Ministero della Transizione Ecologica

DIREZIONE GENERALE VALUTAZIONI AMBIENTALI

OGGETTO:[ID: 8624] Varianti all'elettrodotto aereo 150 kV doppia terna Stazione elettrica di Troia - Cabina primaria Troia - Stazione Elettrica Troia EOS1 ed opere connesse. Valutazione Preliminare ai sensi dell'art. 6, c. 9, del D.Lgs. 152/2006. Nota Tecnica.

Figura 1 Localizzazione del tracciato autorizzato (in blu) e della variante in esame (in rosa)

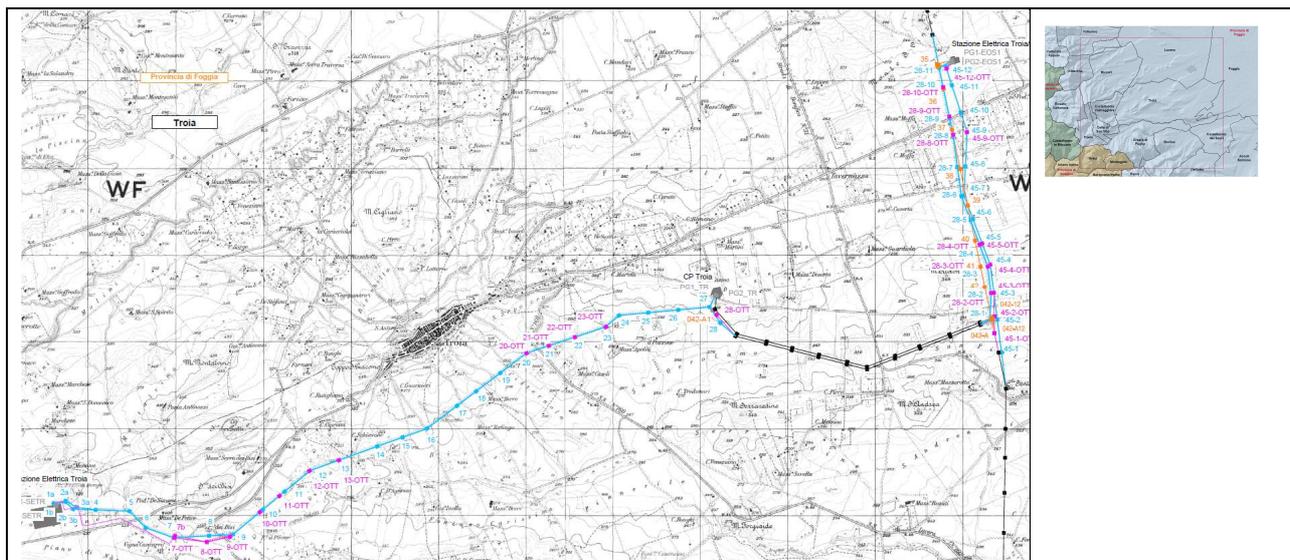
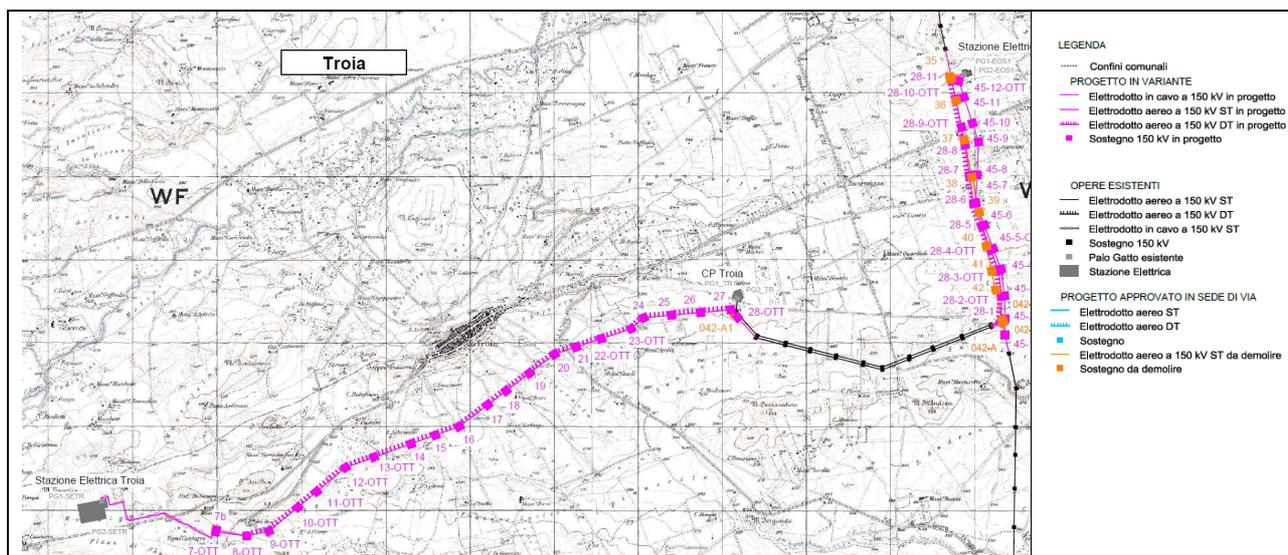
Lo schema a seguire mostra l’assetto attuale e futuro.

Il Proponente afferma che sulla base delle consistenze del progetto in variante, il progetto ottimizzato risulta migliorativo in quanto a fronte della realizzazione di 54 sostegni e 16,9 Km di linee aeree per il progetto approvato in sede di V.I.A., il progetto in variante prevede la realizzazione di 46 sostegni, 15,2 Km di elettrodotto aereo e 1,8 Km di elettrodotto in cavo. L'opera in variante, pertanto, permetterà una riduzione degli impatti sulla componente paesaggio in virtù della riduzione del numero di sostegni di nuova realizzazione nonché della realizzazione del tratto in cavo in sostituzione del tratto in aereo. Altresì si evidenzia come la sostituzione di un tratto aereo con l'elettrodotto in cavo apporterà una diminuzione del rischio di collisione dell'avifauna. Infine, fa presente che la riduzione del numero dei sostegni di nuova realizzazione apporta il beneficio di una minor occupazione di suolo in fase di esercizio.

- Con riferimento al *contesto paesaggistico* l'opera in variante non comporta un incremento dell'impatto sulla componente paesaggio, ma al contrario un alleggerimento rispetto al progetto approvato in sede di V.I.A., questo a margine delle considerazioni già espresse riguardo al bilancio in positivo delle consistenze in termini di chilometri di linea e di sostegni aerei da realizzare.

- Con riferimento alle *aree IBA* il progetto approvato in sede di V.I.A. interferisce con l'IBA 126 "Monti della Daunia" per tratto aereo compreso tra la SE Troia e il sostegno 4; la variante in progetto permette di superare tale interferenza con la realizzazione dell'elettrodotto in cavo, risultando pertanto migliorativa.

- Dal *punto di vista paesaggistico*, la variante in cavo, in accordo con le prescrizioni definite nel decreto di compatibilità ambientale DM-0000020 del 25/01/2018 risulta migliorativa perché la proposta di sostituzione del tratto di elettrodotto aereo che va dal sostegno 7b/7-OTT alla stazione elettrica Troia permette di annullare l'impatto visivo in relazione al parallelismo del Regio Tratturello Foggia Camporeale e il suo attraversamento, non inficiando sul carattere panoramico delle strade a valenza paesaggistica.

- il progetto, che consiste in alcune modifiche di tracciato derivanti da una ottimizzazione del progetto approvato con decreto di compatibilità ambientale con prescrizioni DM DM-0000020 del 25/01/2018, risulta migliorativo in quanto a fronte della realizzazione di 54 sostegni e 16,9 Km di linee aeree per il progetto approvato in sede di V.I.A., il progetto in variante prevede la realizzazione di 46 sostegni, 15,2 Km di elettrodotto aereo e 1,8 Km di elettrodotto in cavo.

Si evidenzia che la variante in progetto appare migliorativa rispetto al progetto approvato in sede di V.I.A. in virtù della realizzazione di un tratto in cavo a sostituzione di una tratta aerea prevista nel progetto approvato in sede di V.I.A..

Ad esito delle considerazioni di cui sopra, si ritiene che il progetto in valutazione denominato "Elettrodotto aereo 150 kV doppia terna Stazione elettrica di Troia - Cabina primaria Troia - Stazione Elettrica Troia EOS1 ed opere connesse", non determini impatti ambientali significativi e negativi e pertanto si propone che lo stesso non debba essere valutato nell'ambito di successive procedure di Valutazione di Impatto Ambientale e che si possa determinare l'ottemperanza della prescrizione di cui all' Art. 1, Sez. A), punto 1, del DM n. 20 del 25/01/2018, salvo diverso esito della procedura di Verifica di ottemperanza della prescrizione di cui Art. 1, Sez. B), punto 6 del Dec Via n. 20 del 25/01/2018 da avviare presso il Ministero della Cultura.
